###### **Сто пятьдесят пятая сессия**

### **Предложение по поправкам серии 03 к Правилам № 46 (устройства непрямого обзора)**

#### **Представлено Рабочей группой по общим предписаниям, касающимся безопасности\***

Рис. А

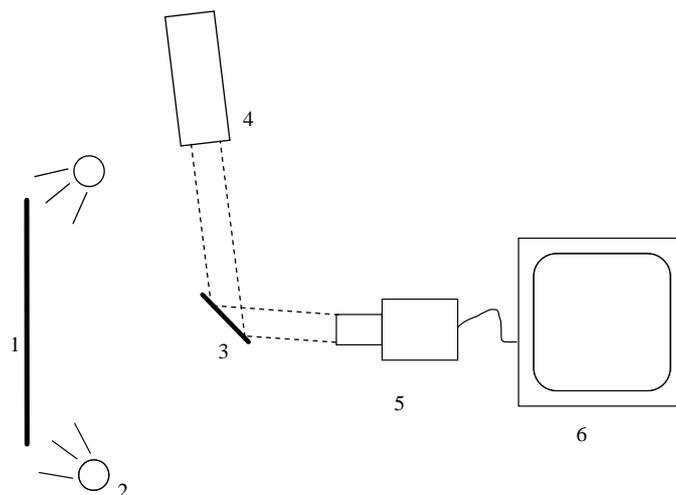
6.2.2.2.1.4. Пример расположения оборудования приведен на рис. А ниже.

Схема расположения оборудования для измерения дефектов изображения, вызванных переэкспонированием

- 1: Черно-белая тест-таблица.
- 2: Лампы для равномерного освещения тест-таблицы.
- 3: Зеркало.
- 4: Яркий источник света.
- 5: Видеокамера.
- 6: Монитор".

Рис. 2  
Типичный график зависимости между размерами треугольника и долей правильных ответов

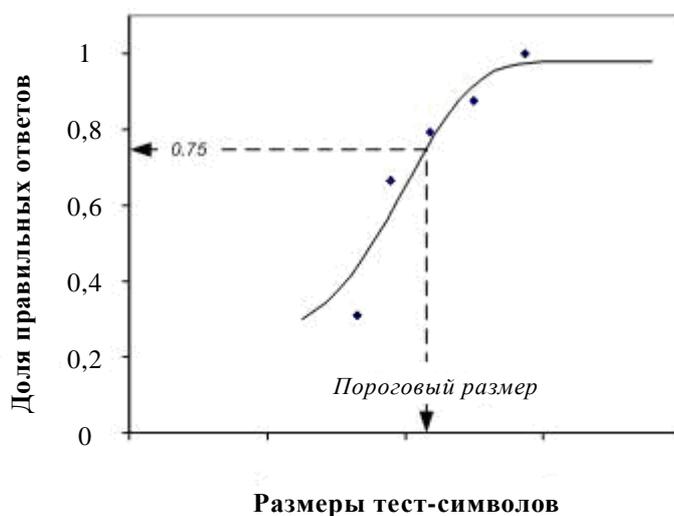
Тест Ландольта может использоваться для определения наиболее мелкой различимой детали изображения в системе "видеокамера/монитор". Однако для светочувствительных элементов лучше подходит метод РОТ (распознавание ориентации треугольников), который аналогичен методу Ландольта, но основан на использовании тест-символов в форме равносторонних треугольников. Метод распознавания ориентации треугольников подробно описан в работе Bijl & Valeton (1999), где даются практические указания по проведению измерений методом РОТ. В соответствии с ним треугольные тест-символы (см. рис. 1) наблюдают с помощью тестируемой системы видеонаблюдения. Каждый треугольник может быть ориентирован в одну из четырех сторон (вершиной вверх, влево, вправо или вниз); наблюдатель указывает/угадывает ориентацию каждого треугольника. При многократном повторении этой процедуры со случайно ориентированными треугольниками разных размеров появляется возможность построить кривую правильных ответов (см. рис. 2), доля которых увеличивается с возрастанием размеров тест-символов. Пороговой считается точка, в которой кривая правильных ответов пересекает уровень 0,75; ее можно определить путем подбора плавной функции к имеющимся данным (см. Bijl & Valeton, 1999). Критическому восприятию соответствует уровень, при котором диаметр критического объекта равен удвоенной пороговой ширине треугольника. Величина наиболее мелкой различимой детали ( $\omega_c$ ) равняется 0,25 пороговой ширины треугольника. Таким образом, величину наиболее мелкой различимой детали  $\omega_c$  (в дуговых минутах) рассчитывают на основе пороговой ширины треугольника  $w$  (в метрах) и расстояния  $D$  (в метрах) между тест-таблицей и видеокамерой по следующей формуле:
